- Strokovna podlaga za sanacijske PIP V OPN Log-Dragomer, marec 2021, jun. 2021,
- Predložena dokumentacija za legalizacijo

2.2.6 LOKACIJA parcela 158/13, 156/12, k.o. Log v območju urejanja LU-14 SSa (e1)

zap. št.:	6
evid. št.:	3500-55-2020
pobudnik:	
lokacija:	Dolina 27, Brezovica pri Ljubljani
objekt:	enostanovanjski objekt
predložena dokumentacija:	<ul style="list-style-type: none"> pismo o nameri prenosa zasebnega vodovoda v last občine, z dne 16. 1. 2020 gradbeno dovoljenje, št. 351-299/2012 (221), z dne 30. 10. 2014 geodetski posnetek 20. 5. 2021 (dwg) DGD 93/2019, risbe izvedenega objekta in primerjava z načrti za GD 2014, fotografije vseh fasad
NRP po Planu:	S
NRP po OPN:	SSa – stanovanjske površine brez spremljajočih dejavnosti
ureditvena enota po OPN:	e1 – prostostoječi stanovanjski objekti

DGD 93/2019 – primerjava prečni prerez in južna fasada

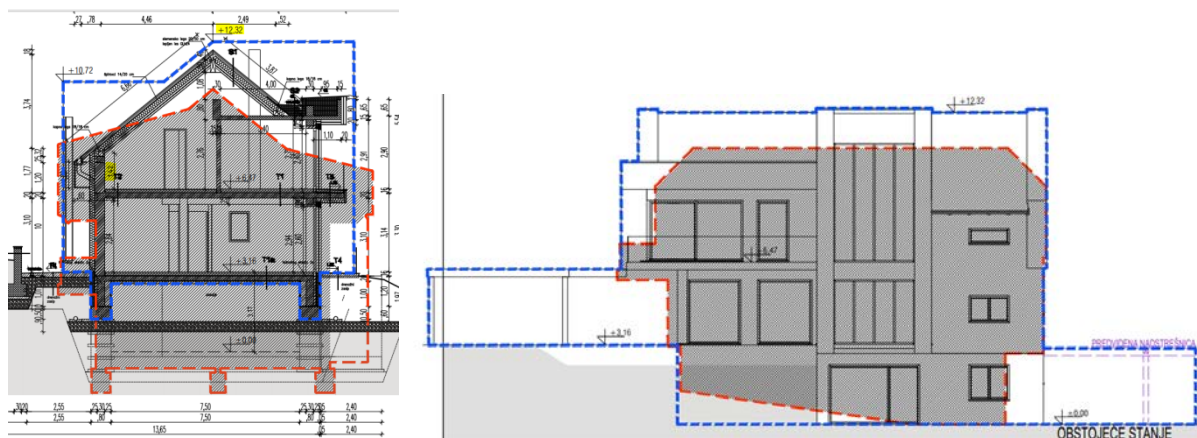
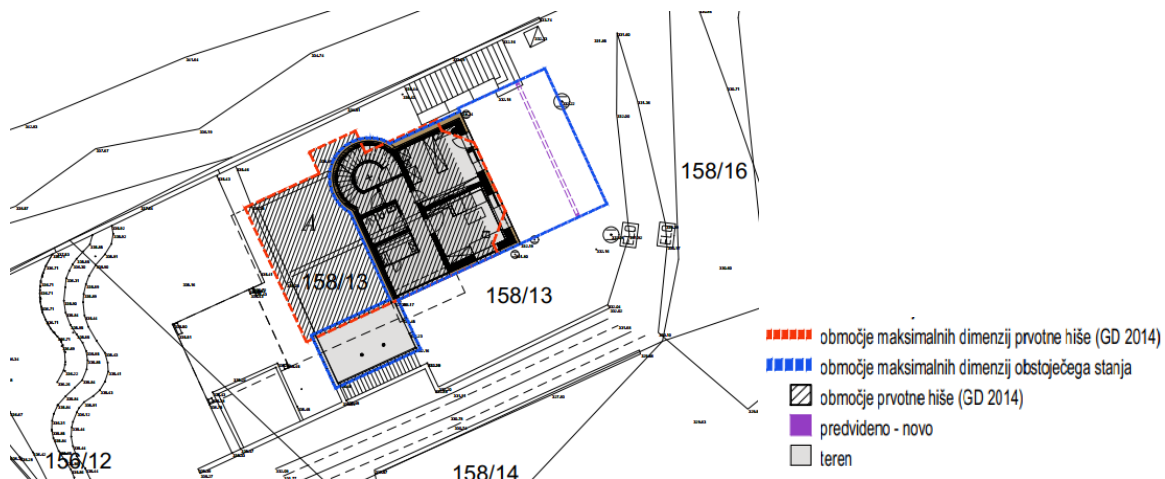
Objekt ni izveden skladno z GD. Neskladnosti so:

- o izveden objekt višine 12,32 m je višji za 1,47 m od GD;
- o izveden kolenčni zid 1,45 m je višji za 0,65 m od GD;
- o izveden objekt na stiku z zemljiščem meri 152,5 m² in je večji od površine 138,2 m² v GD;
- o izveden nadstrešek 30,8 m² Z od objekta ni v GD;
- o načrtovan nadstrešek 56,3 m² V od objekta ni v GD;
- o streha je sestavljena iz dvokapnice in ravne strehe;
- o višji podporne zidovi 1,5 m (na S parcelni meji), 3,25 m in 0,9 m (odmik 3,1 m od J meje), 1,65 m (na J parcelni meji);
- o manjši odmiki od sosednjih zemljišč – 2,2 m od 160/3 in 3,2 m od 156/1, obe ko Log.

Posebni sanacijski PIP v OPN:

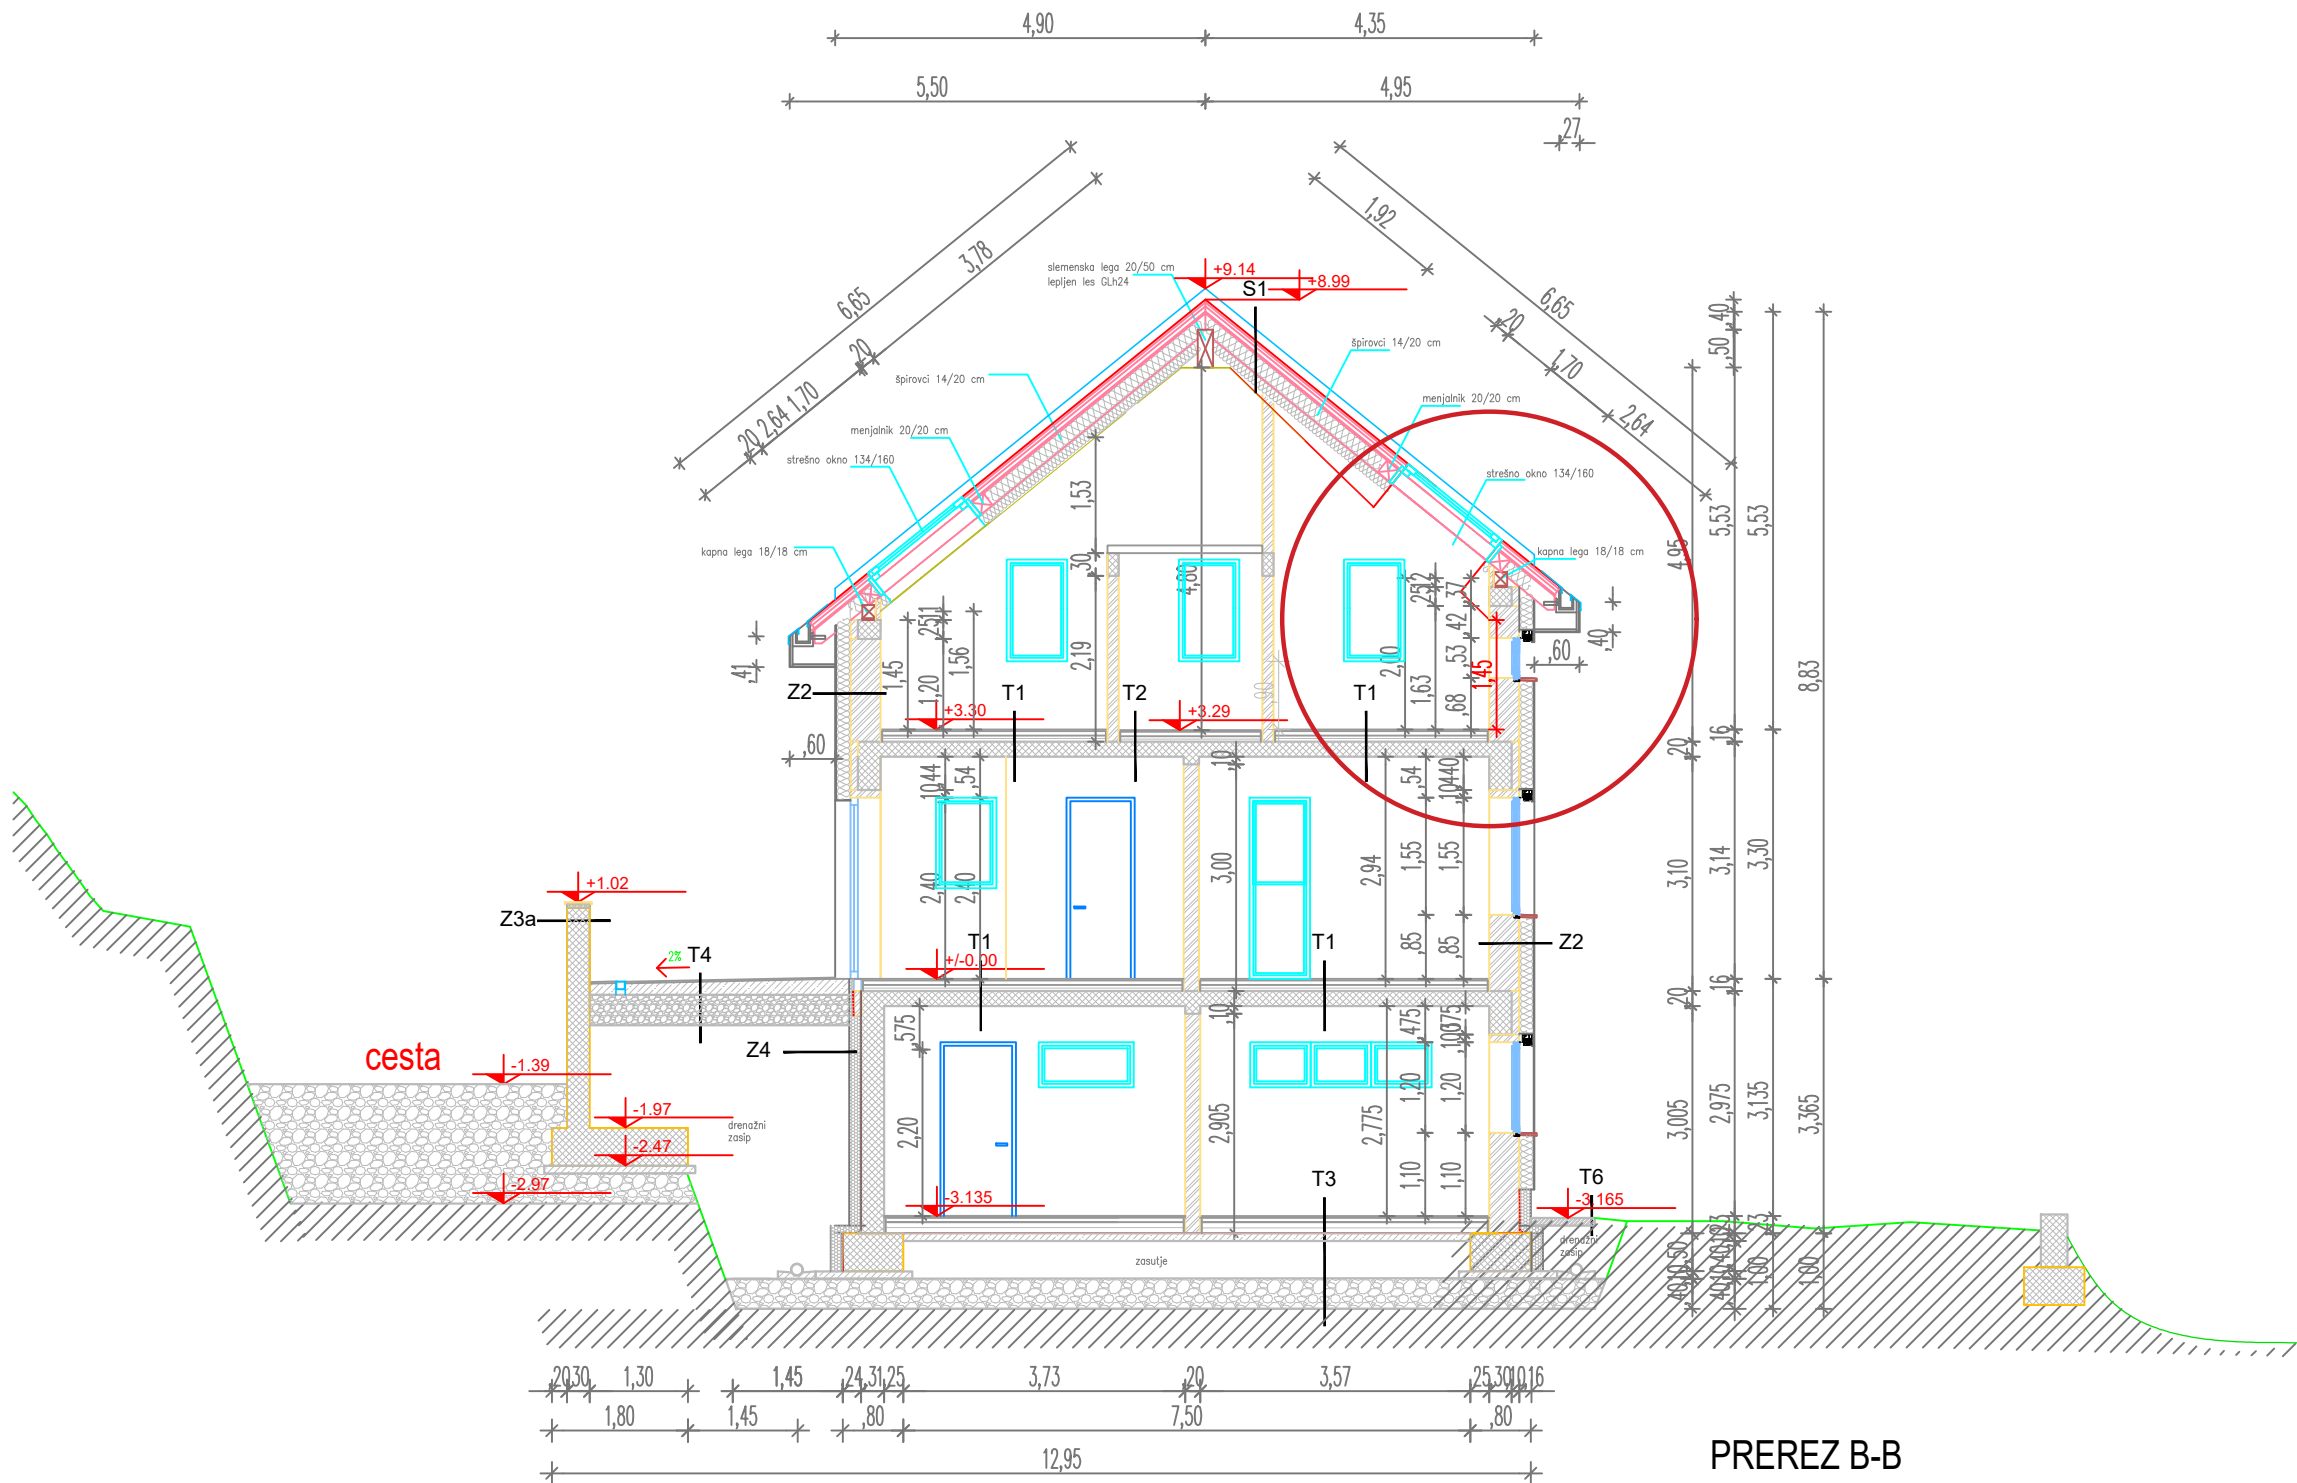
- Kolenčni zid v mansardi meri 1,45 m, kar je več od predpisanih 80 cm za objekte etažnosti K+P+1+M.
- Streha ni v celoti dvokapnica, del strehe je raven.
- Odmiki objekta od sosednjih parcel morajo biti min. 6 m, saj je rob strešnega venca na južni strani višji od 8 m. Na severni strani je rob venca nižji od 8 m.
 - o Odmik od S parcele 160/3 = 2,2 m (skladno z GD, neskladno z OPN)
 - o Odmik od SZ parcele 156/1 = 3,2 m (skladno z GD, neskladno z OPN)
 - o Odmik od J parcele 158/14 = 6,1 m (skladno z GD)
 - o Odmik od Z parcele 158/16 = 10 m (skladno z GD)
- Podporni zidovi: gradnja podpornega zidu na medsosedski meji je dopustna, ker so se lastniki sporazumeli za takšno ureditev. Oporni zid je na nekaterih delih višji od 2 m.

Dopušča se sanacija zgrajenega objekta na zemljišču s parc. št. 158/13 in 156/12, obe k.o. Log, v obsegu in oblikovanju izvedenega objekta do 20. 5. 2021 (datum geodetskega posnetka).

- (1) Izjemoma se dopustijo naslednji odmiki objekta od sosednje meje:
 - 2,2 m od S parcele 160/3, k.o. Log,
 - 3,2 m od SZ parcele 156/1, k.o. Log.
- (2) Izjemoma se dopusti višina kolenčnega zidu 1,45 cm.
- (3) Izjemoma se dopusti sestavljena streha, kombinacija dvokapnice 30° - 45° in ravne strehe.
- (4) Oporni zidovi se izjemoma dopustijo ne glede na določbo 4. odstavka člena o opornih zidovih (gradnja opornih zidov z višinsko razliko nad 2 m za lastne (nejavne) potrebe. Oporni zid na severni strani objekta se pri stopnicah (na SV strani) zniža toliko, da še izpolnjuje bistveno zahtevo - mehansko odpornost in stabilnost konstrukcije.
